Van: [REDACTED] <[REDACTED]@kessel.nl>
Verzonden: 5.1.2.e woensdag 11 januari 2023 16:12
Aan: [REDACTED]; [REDACTED] (GPO); [REDACTED]@deltares.nl
CC: [REDACTED]; [REDACTED] (GPO); [REDACTED]
Onderwerp: FW: Sneek VN-83268-1

Van: [redacted] <[redacted]@wiertsema.nl>
Verzonden: woensdag 11 januari 2023 14:03 5.1.2.e
Aan: [redacted] <[redacted]@kessel.nl>
CC: [redacted] | DSS-DRILLING' <[redacted]@dss-drilling.nl>; [redacted] <[redacted]@wiertsema.nl>
Onderwerp: Sneek VN-83268-1

Inmiddels hebben we de KLIC-meldingen gedaan en de onderzoekslocaties in ons systeem gezet. De veldtekeningen inclusief gevraagde locaties heb ik als bijlage toegevoegd. Aan de hand hiervan had ik een paar opmerkingen:

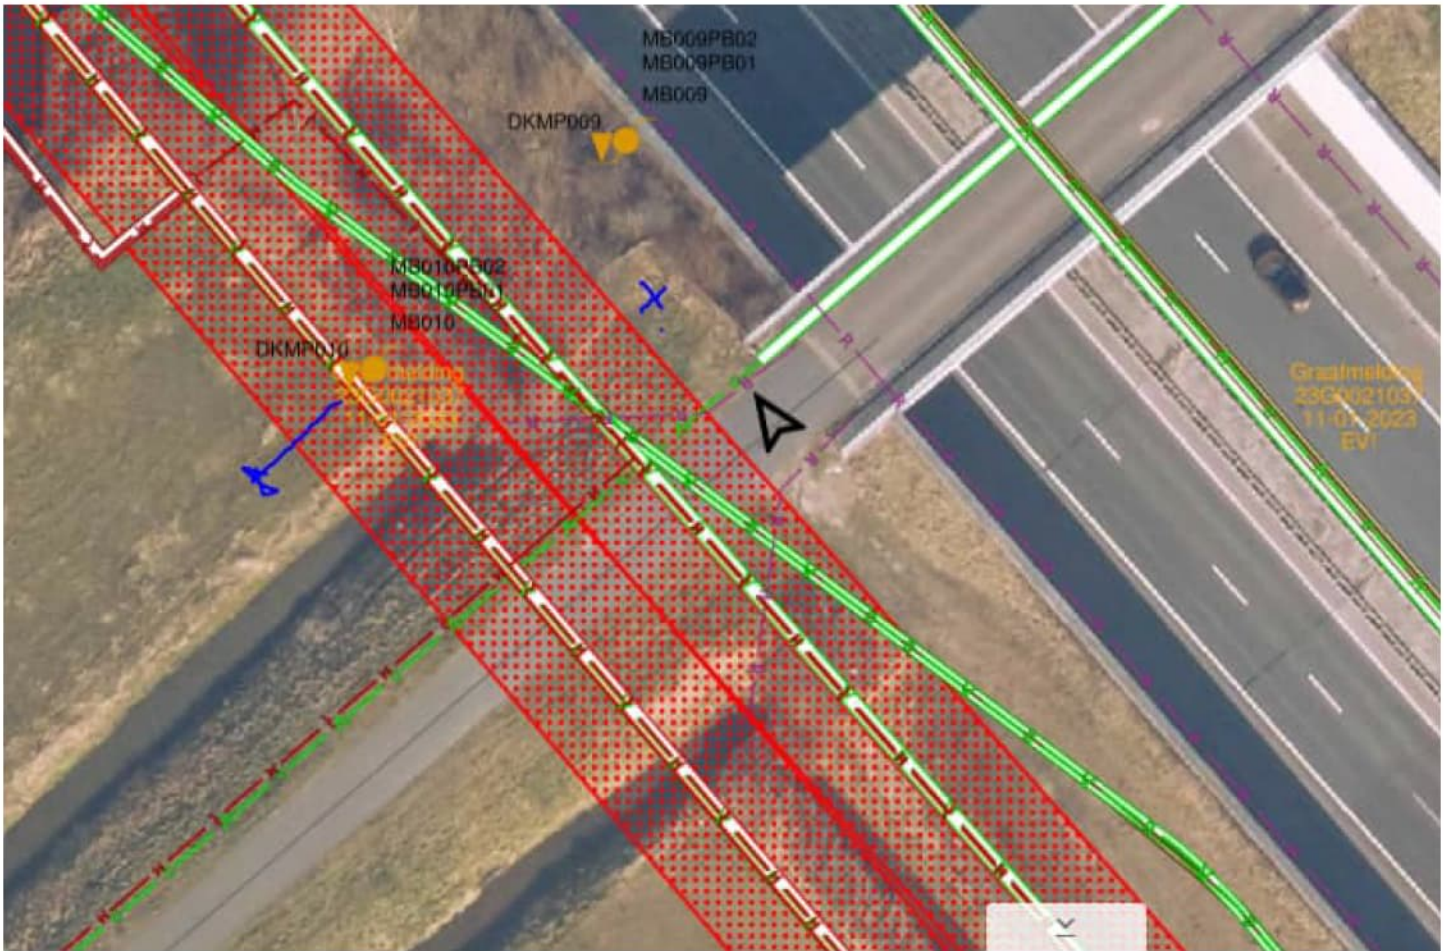
- DKMP0008/MB008 vallen in de veiligheidszone van de gestuurde hoogspanningskabels. Voorstel alternatieve locaties in onderstaande afbeelding;
- DKMP010/MB010 vallen in de veiligheidszone van de gestuurde hoogspanningskabels. Voorstel alternatieve locaties in onderstaande afbeelding;

- DKMP009/MB009 vallen in de bosschages. Voorstel alternatieve locaties in onderstaande afbeelding;
- DKMP014/MB014 vallen in de bosschages. Voorstel is om te verplaatsen naar andere kant sloot, of complete raai verplaatsen. Alternatieve locaties in onderstaande afbeelding;

- DKMP015/MB015 vallen in de bosschages. Voorstel alternatieve locaties in onderstaande afbeelding;

Graag hoor ik of de verplaatsingen akkoord zijn en waar we DKMP014/MB014 heen verplaatsen.

- DKMP006/MB006, DKMP012/MB012 staan op particulier terrein, was hier reeds toestemming voor geregeld; **De grondeigenaren zijn op de hoogte en akkoord. Van RWS wel het verzoek gekregen om een dag van te voren de grondeigenaren op de hoogte te stellen. Contactgegevens worden nog met ons gedeeld.**

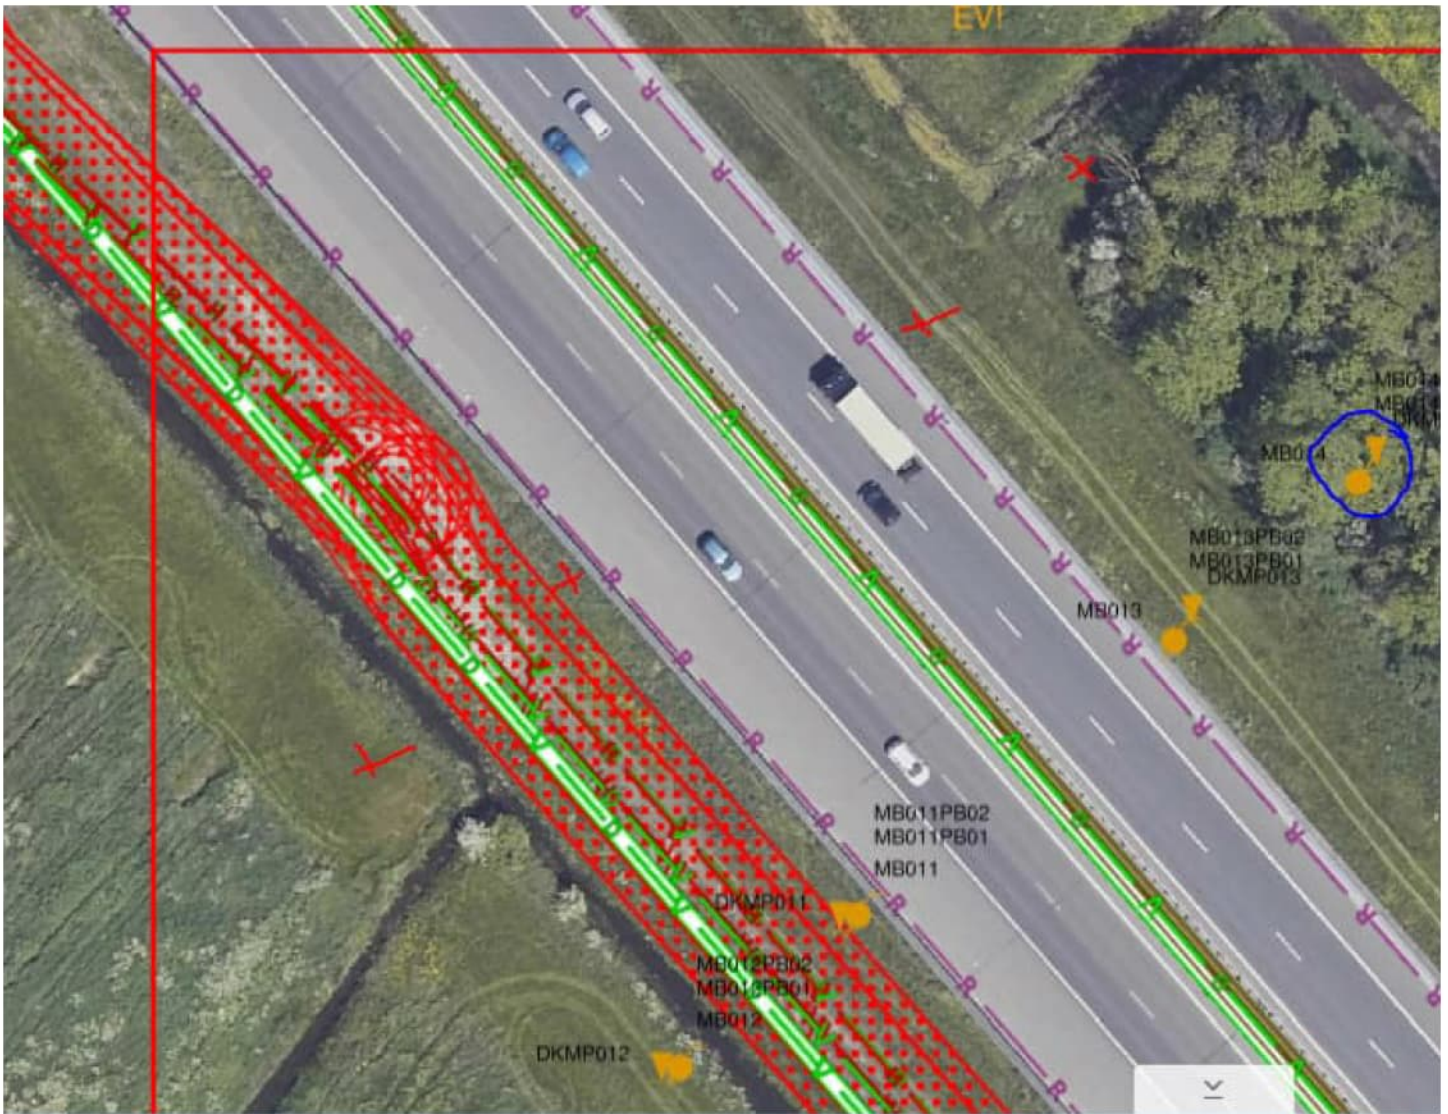
Daarnaast begreep ik van [redacted] dat vier boringen op de hoeken inclusief continue monsternamen zijn (MB004, MB006, MB012 en MB014?)
